# NOTE INFORMATIVE D'ÉVOLUTION DU PROJET

## PLATEFORME LOGISTIQUE LA POSTE – PLAINE DU VAR

FIGURE 1 : COUPE DU PROJET INITIAL, VUE DU COTE SUD (EN HAUT) ET EST (EN BAS). (SOURCE : ABC ARCHITECTES)

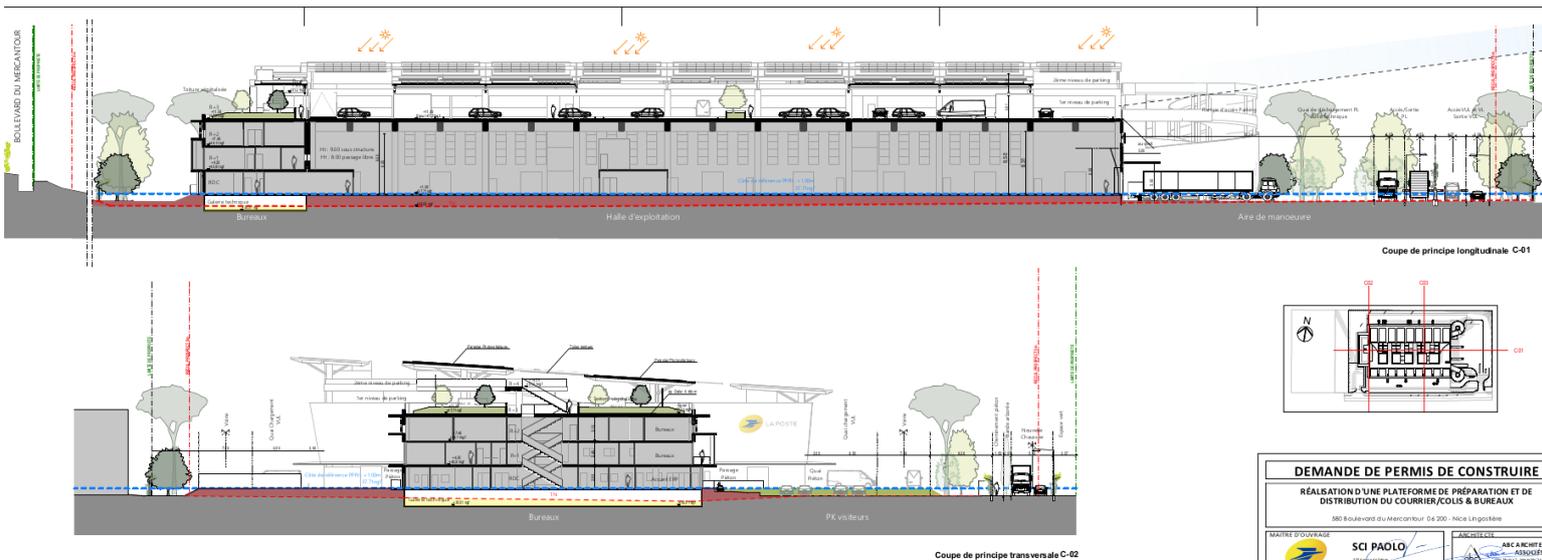
Ce projet fait par ailleurs actuellement l’objet d’une instruction Loi sur l’Eau en autorisation auprès de la DDTM 06 (demande de complétude en date du 31/01/2024) pour les rubriques 2.1.5.0 (déclaration) et 3.2.2.0 (autorisation). Ce projet, qui s’implante dans la plaine du Var (lit majeur du Var en rive gauche), secteur Lingostière prévoit la création d’un bâtiment avec bureaux en R+1, R+2, entrepôt au RDC, voiries d’accès, parkings extérieurs et quai de chargement. Il prévoyait à l’origine des parkings en toiture au R+3. Pour des raisons techniques et financières, le projet a récemment évolué, et les parkings initialement envisagés en toiture sont finalement prévus sur un niveau en infrastructure (voir FIGURE 5 et FIGURE 6 ci-après).

Ici, les remblais sont représentés en rouge et les déblais en jaune.

FIGURE 6 : PLAN DU SOUS-SOL (SOURCE : ABC ARCHITECTES)

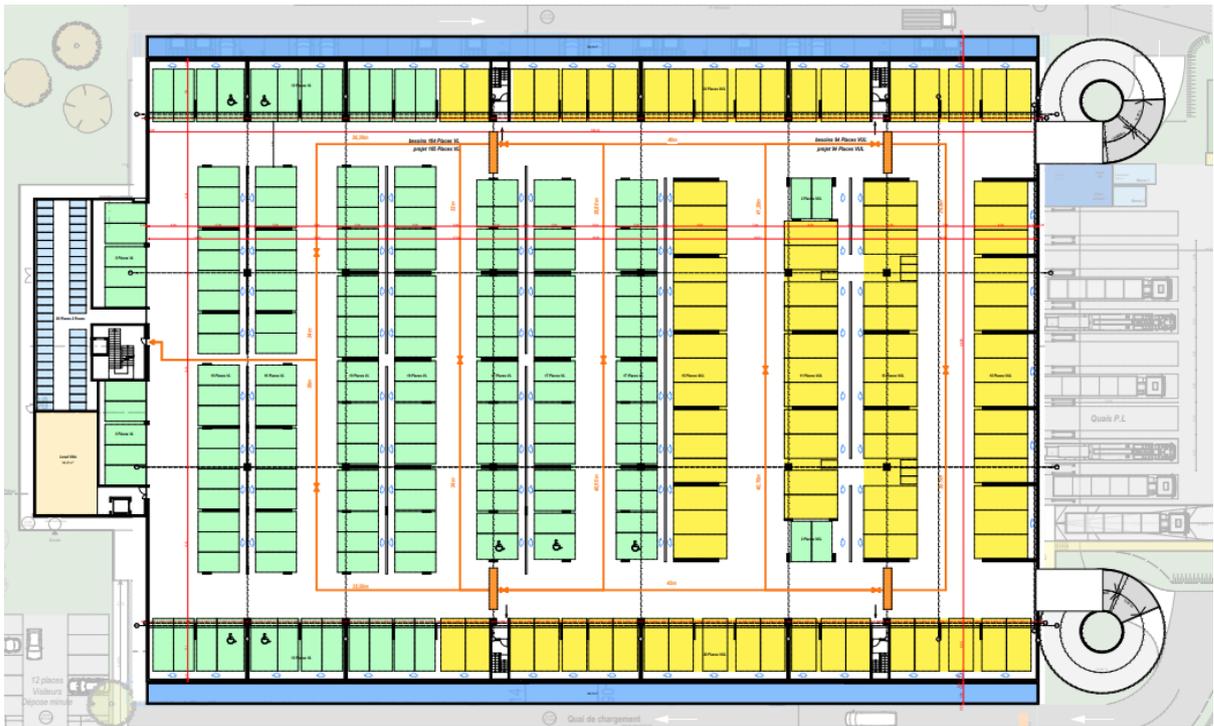
Les figures ci-dessus présentent les plans comprenant les nouveaux parkings prévus, en infrastructure sur un niveau. Ce dernier atteindra une profondeur maximale de 4 m.

FIGURE 8 : EVOLUTION DU NIVEAU PIEZOMETRIQUE DE LA NAPPE DE 1 970 A NOS JOURS (SOURCE : ADES)

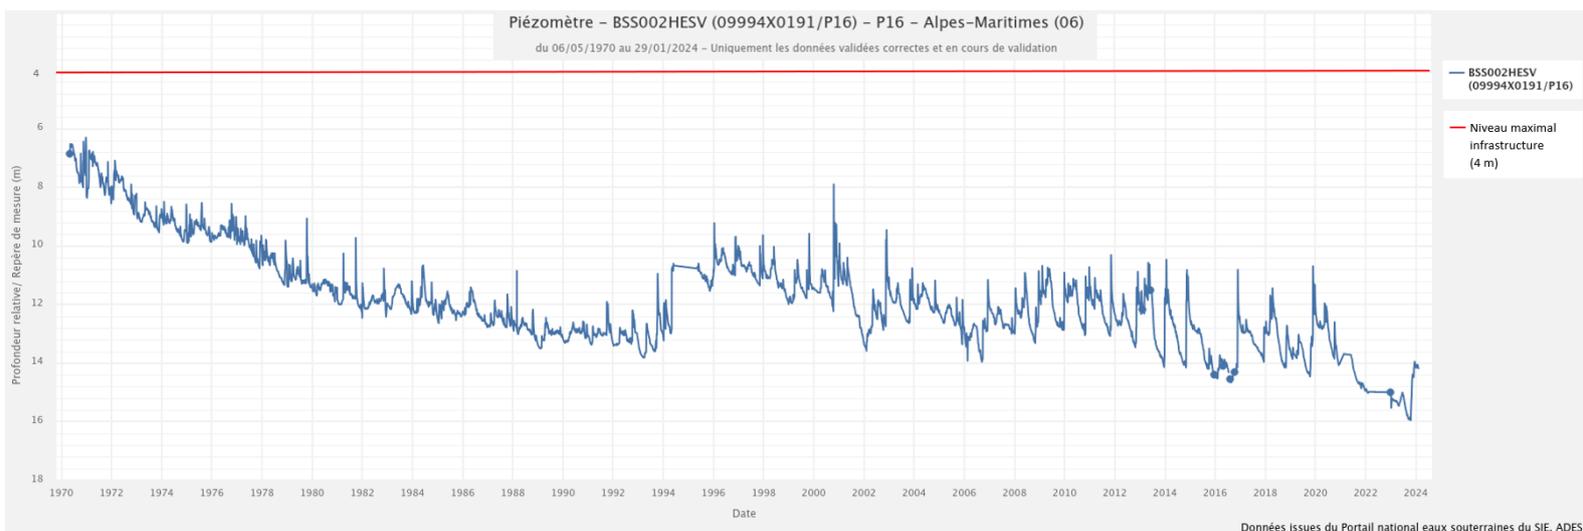
Catégorie	Etat Projet Initial	Etat Projet Modifié	Incidence de la modification
Occupation du terrain	31 060 m <sup>2</sup> , dont 7 909 m <sup>2</sup> en partie Ouest qui correspondent à un parc OAP rétrocedé à la commune de Nice.	Identique	Pas d'incidence
Eaux souterraines	<b>Niveau de nappe</b> : mesuré à 15 m de profondeur par le géotechnicien lors des forages réalisés en hiver 2023. Le niveau peut évoluer en fonction de la pluviométrie et des régimes hydrauliques du Var. Risque de pollution lors de l'infiltration des eaux pluviales.	Création d'un niveau en infrastructure à 4 m du niveau du terrain existant avant travaux. Niveau piézométrique largement supérieur à 4 m de profondeur depuis 1975 (niveau de la nappe décroissant depuis les années 70. Fluctuations entre 10 et 15 m depuis 2000 ; voir les données ADES sur le piézomètre BSS002HESV, voir FIGURE 8). Voir le point sur la présence de la nappe ci-dessous.	Pas d'incidence

Le radier du nouveau parking est prévu à 4 m environ du niveau du terrain existant avant travaux. La nappe FRDG396, quant à elle se trouve actuellement à une profondeur avoisinant les 15 m. Des fluctuations peuvent être observées, mais depuis 1 970 la nappe n'a pas dépassé les 6,5 m de profondeur et son état est plutôt stable ces dernières décennies selon le suivi piézométrique obtenu au niveau du piézomètre BSS002HESV (09994X0191/P16) (voir FIGURE 8 ci-dessous) situé à environ 170 m au Sud de la zone du projet (voir FIGURE 9). Hormis un pic noté en 2001 avec une profondeur de 8 m, les niveaux enregistrés sont aux alentours de 11 m de profondeur (d'après les données ADES). Ces relevés viennent appuyer les résultats de l'étude géotechnique menée à l'hiver 2023 sur le terrain même du projet qui estimait la profondeur de la nappe à 15 m.

La création du parking en souterrain n'impactera donc pas la nappe, que ce soit en phase de terrassement/travaux que durant le cycle de vie du bâtiment.
